Civilna iniciativa za prometno ureditev  
na širšem območju Tbilisijske ulice,  
Tbilisijska 138  
1000 Ljubljana

Zadeva: Tbilisijska ulica - Pripombe na odgovor MOL

Zveza: 371-1397/2008-12

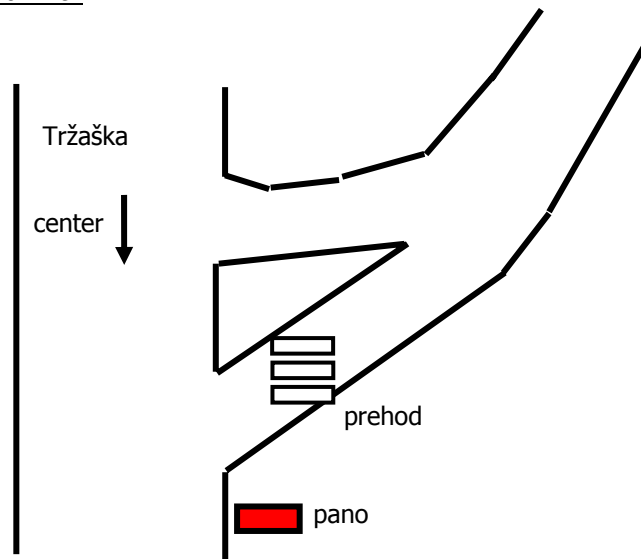
Očitno se nismo razumeli, ker obravnavani pano zakriva prehod, ki je neposredno ob Tržaški, torej preden vozila prepuščajo prednost levo zavijajočim (glej skico spodaj).

Pano bi bilo potrebno premakniti.
